PONT D'ANCRE - ANKERBRÜCKE - PALLET BRIDGE

SW300-1

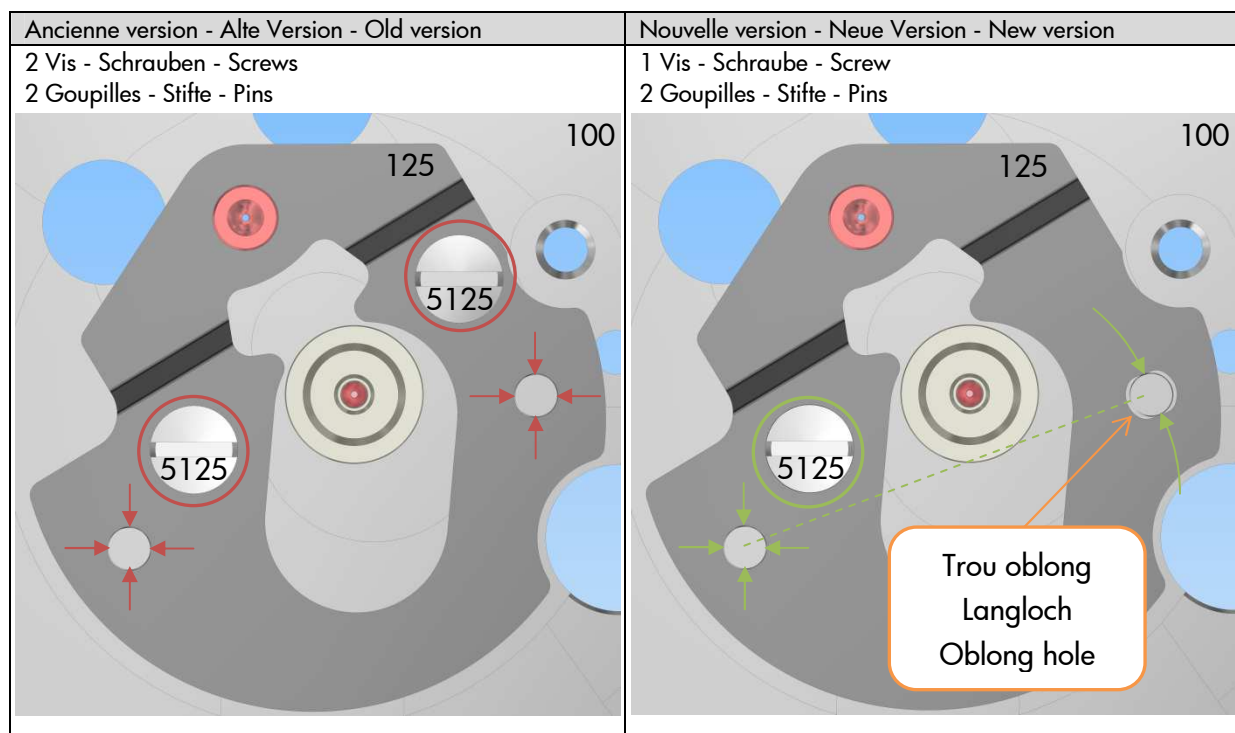
Afin d'améliorer le positionnement du pont d'ancre, les modifications suivantes ont été apportées :

- Modification de la forme d'un des deux trous de positionnement en un trou oblong.
- Suppression d'une vis impliquant la suppression du taraudage dans la platine et le trou de vis dans le pont d'ancre.

In order to improve the positioning of the pallet bridge, the following changes have been realized:

- The shape of one of the two positioning holes has been transformed in an oblong.
- There is only one screw left, involving the elimination of the thread in the main plate and the screw hole in the pallet bridge.

Les deux versions du pont sont interchangeables à 100% avec les deux versions de platine.

Both versions of the bridge are 100% interchangeable with both versions of the main plate.
